„Rekonstrukce veřejného osvětlení obce Loděnice“

Vysvětlení zadávací dokumentace

Název: „Rekonstrukce veřejného osvětlení obce Loděnice“

Název: Obec Loděnice

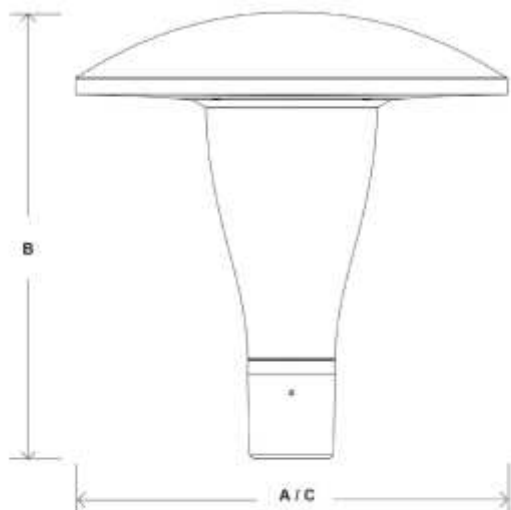
V příloze č. 8 Technické parametry svítidla rev1 záložka svítidlo typu B označení parametru č. 16 Rozměry svítidla (délka x šířka x výška) je z našeho pohledu diskriminační a netransparentní. Z jakého konkrétního důvodu uvádí zadavatel rozměr svítidla typu B „hřib“ s uváděnými těmito max rozměry max. 460 x 260 x 110? Navíc žádáme, aby u toho typu svítidla bylo jasně definované, jaké rozměry má splňovat. Jelikož svítidlo „hřib“ disponuje min. dvěma průměry a výšky svítidla viz vizuální obrázek.

Jedná se o požadavek investora na vizuální dojem a design. Účastník nacení svítidlo dle požadavků v příloze č.8 - požadované rozměry a tvar hřib“ jsou na trhu běžně dostupné u více dodavatelů. Zadavatel má právo si definovat technické parametry dle zákona. Zadané parametry splňuje vícero dodavatelů na trhu. Jedná se o tyto rozměry:

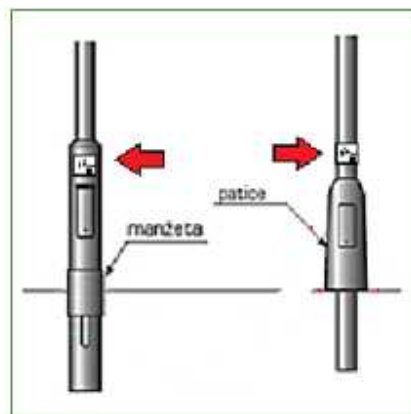
V příloze č. 3 položkový rozpočet rev2 položka 3.7 štítkování stožárů, nikde není ovšem ve výkazu uvedeno náklady na materiál a práci samostatně, nikde jsem nenašli ani definici a provedení štítků. Žádáme zadavatele o doplnění a určení přesné specifikace z důvodu rovnosti zadání pro všechny uchazeče tak, aby všichni uchazeči museli nabídnout stejné kvalitativní řešení.

V příloze č. 3 položkový rozpočet rev2 položka 3.7 štítkování stožárů je uvedeno, že štítkování proběhne formou polepu – jedná se o lepený štítek přímo na stožár. Štítek bude mít následující formát:
